[illegible]

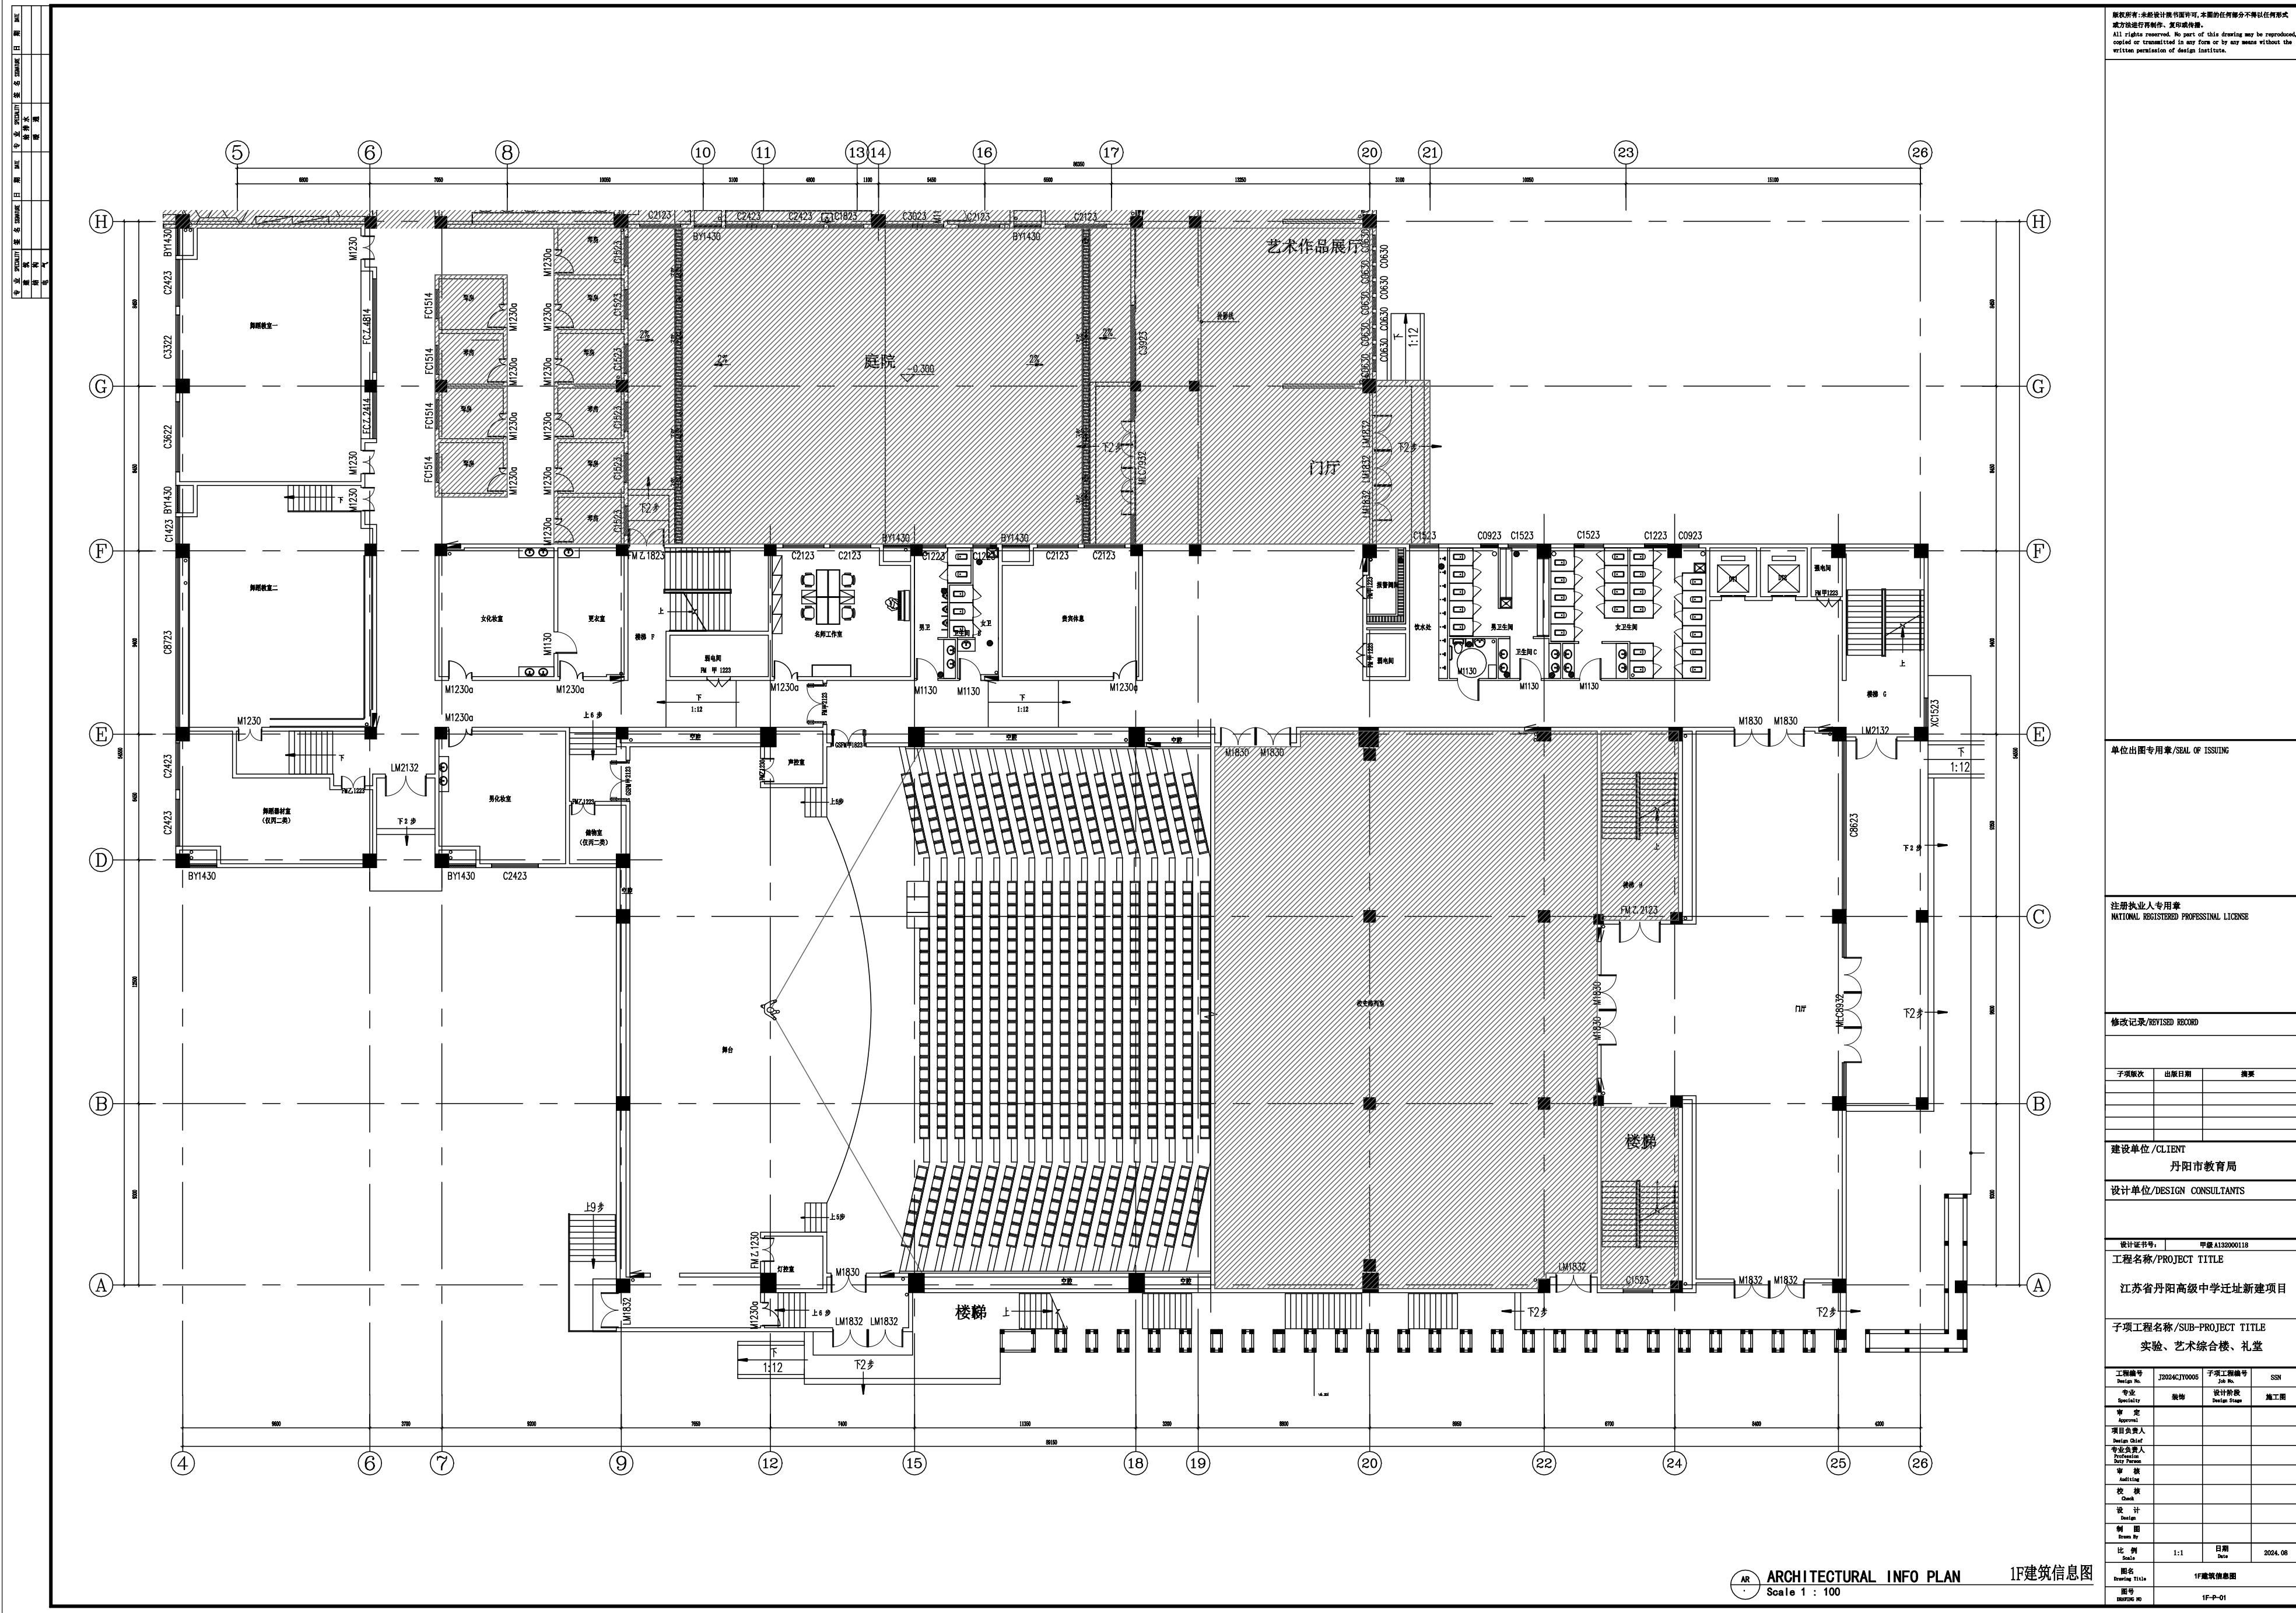
参见民用建筑设计统一标准GB50352-2019第6.7.3-2条木材类为B2级；图集23J909的P349页皮革类

请再次确认皮革、木地板等易燃物质，材料表中必须说明清楚是经过阻燃处理的（见国家标准图集23J909的P128-132页

皮革硬包燃烧性能等级确定为B1级，应提供燃烧性能检测报告作为依据；其他非《建筑内部装修设计防火规范》明确燃烧性能等级的材料也应提供燃烧性能检测报告

16 17 轴女卫生内部通道宽度不应小于 1.10m

21 轴交F轴(一层、二层)残卫无法满足轮椅回转半径要求

楼面增加房间隔墙荷载，需明确隔墙砌体材料性能、允许容重

声控、光控与原设计的形状不一样，墙体也发生变化，请提醒结构专业注意安全

内开的无障碍厕所的门错误，应按照原设计向外开启

4m以上原结构梁和墙体不做调整
